Stellungnahmen mit Anregungen oder Einwänden:

Anregungen im Rahmen der
frühzeitigen Beteiligung

Abwägungsvorschläge der Stadtverwaltung

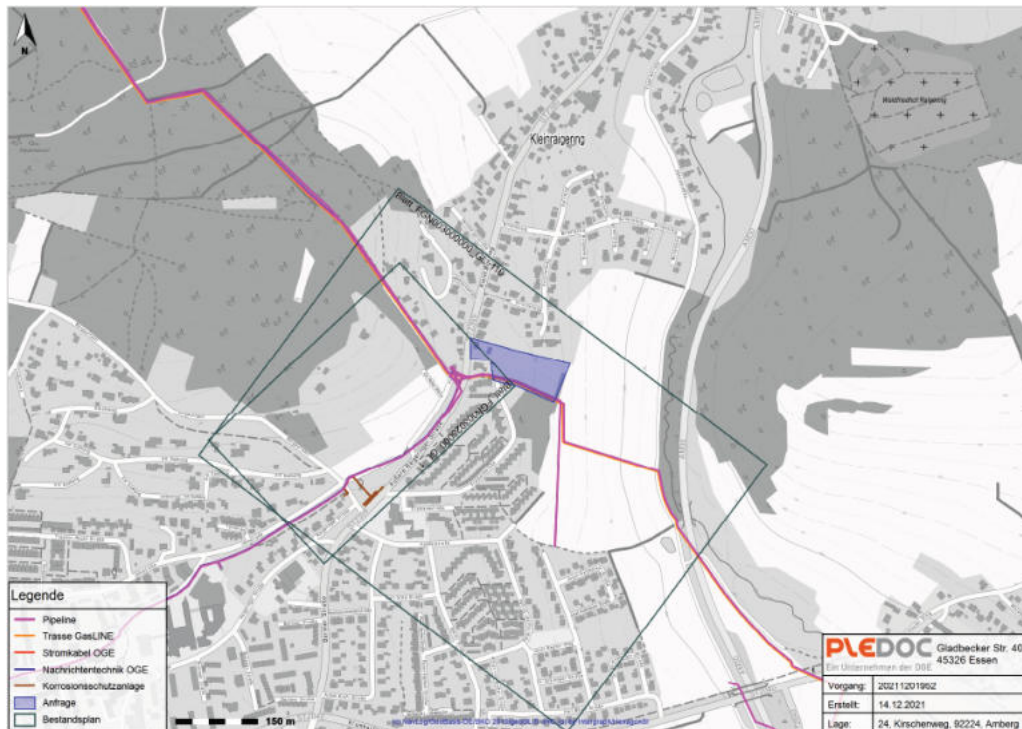
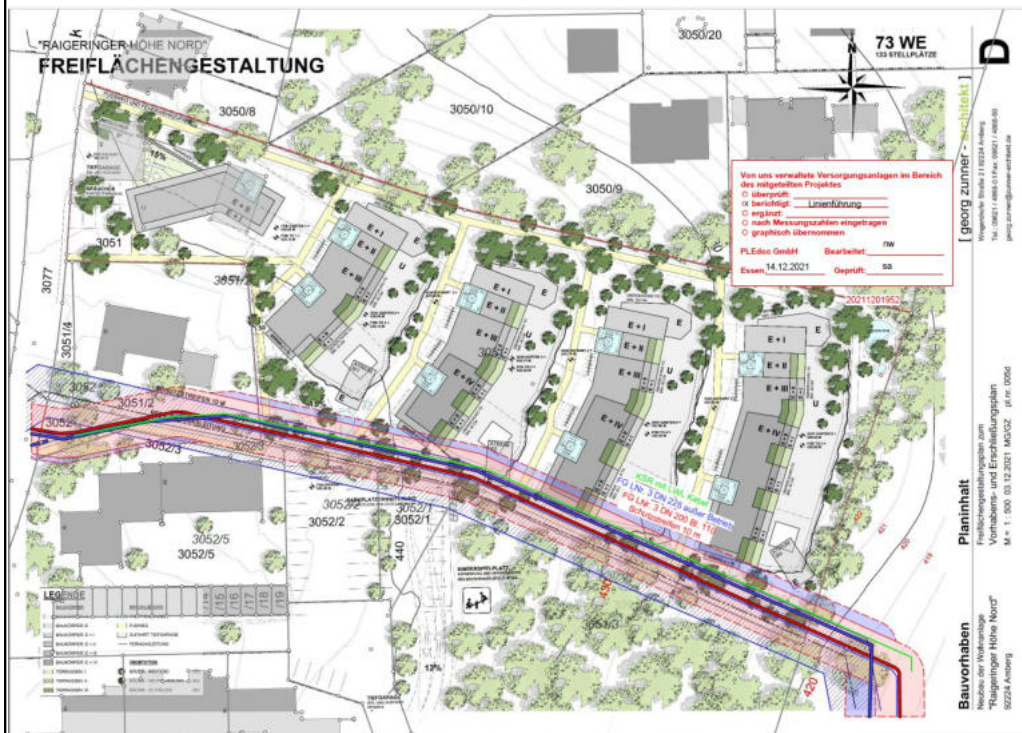
Den uns mit Ihrer obengenannten Zuschrift übermittelten Projektplan senden wir Ihnen als Anlage zurück. In diesen Plan haben wir die Trassenführung der eingangs genannten Versorgungsanlage grafisch übernommen, die Schutzstreifengrenzen eingetragen und Leitungskenn-daten hinzugeschrieben.

Zu Ihrer Information erhalten Sie den entsprechenden Bestandsplan der eingangs erwähnten Versorgungsanlage mit farbiger Eintragung des Projektes. Die Höhenangaben im Längenschnitt beziehen sich auf den Verlegungszeitpunkt. Zwischenzeitliche Niveauänderungen wurden nicht nachgetragen.

Die Versorgungsanlage liegt in einem 10 m breiten Schutzstreifen (5 m rechts und links der Leitungsachse) auf dem für die Dauer des Betriebes der Anlage keine Gebäude errichtet oder sonstige Einwirkungen vorgenommen werden dürfen, die den Bestand oder Betrieb der Anlage beeinträchtigen oder gefährden. Dies gilt auch für Tiefgaragen, Hütten jeglicher Art, Stallungen, Überdachungen, Dachüberstände, Fundamente etc. sowie für Anbauten, wie z. B. Balkone, Kellerausgänge und Treppen.

Dem Neubau der Gebäude wie im Lageplan dargestellt, stimmen wir nach Rücksprache mit der zuständigen Betriebsstelle der Open Grid Europe GmbH nicht zu.

Die Tiefgarage sowie alle Wohngebäude mitsamt Erkern sind außerhalb des Schutzstreifens zu planen. Wir bitten Sie dies entsprechend umzuplanen.

Die bestehende Ferngasleitung einschließlich des erforderlichen Schutzstreifens wurde im Bebauungsplan und in der Vorhabenplanung berücksichtigt. Der Schutzstreifen ist von baulichen Anlagen freizuhalten. Die Anforderungen des Leitungsträgers hinsichtlich Zugänglichkeit, Schutz der Leitung sowie zulässiger Nutzungen innerhalb des Schutzstreifens werden beachtet und bei der weiteren Planung berücksichtigt.

Zur Klärung der tatsächlichen Lage der Leitung wurden Suchschlitze hergestellt und die Trassenlage überprüft. Vor Beginn der Baumaßnahmen sind weitere Abstimmungen mit dem Leitungsträger vorgesehen. Die technischen Anforderungen an Kreuzungen, Mindestabstände, Bepflanzungen sowie sonstige Anlagen im Bereich des Schutzstreifens sind im Rahmen der Ausführungsplanung und Bauausführung einzuhalten.
